ENQUETE PUBLIQUE POUR LE PROJET PHOTOVOLTAIQUE AU SOL

D'ALZONNE-BELLOC PV0355a

AVIS DE L'ASSOCIATION ECCLA

Carte de location des parcs et des projets PV autour du site (source DDTM)

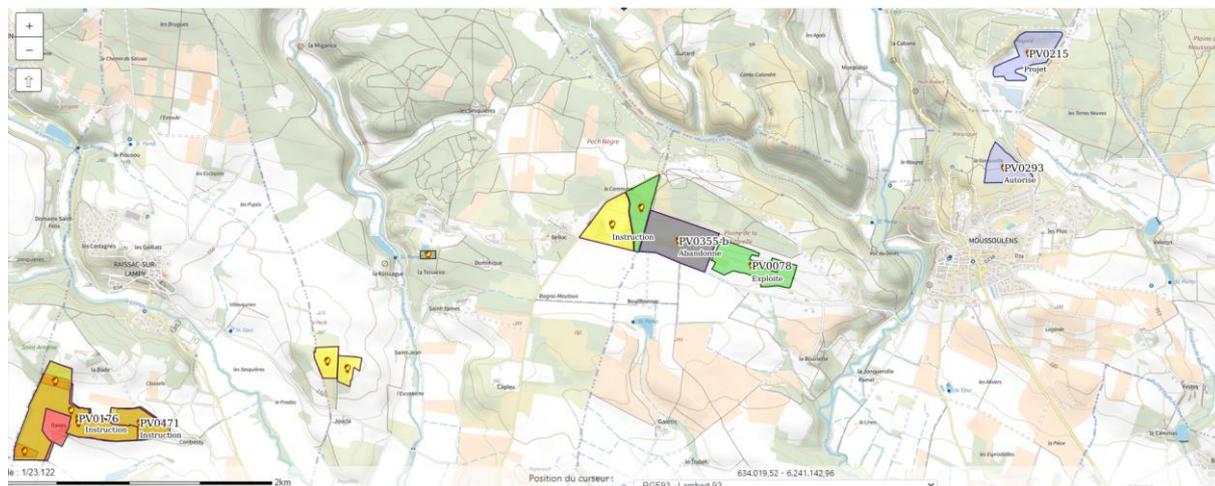
- Saturation de la zone : de notre point de vue cette saturation peut être qualifiée de modérée. La superficie totale des projets exploités et autorisés (voir paragraphe précédent et lignes vertes et bleues dans le tableau ci-après) est de 33,0154 ha. Sachant que le territoire d'implantation de ces projets occupe 2534 ha (voir carte ci-après), on en déduit que le taux d'occupation des installations PV exploitées et autorisées est de 1,3% du territoire, une valeur que nous qualifions de modérée. L'examen visuel de la carte (les zones en rouge et gris ne sont pas à prendre en compte) confirme cette analyse.
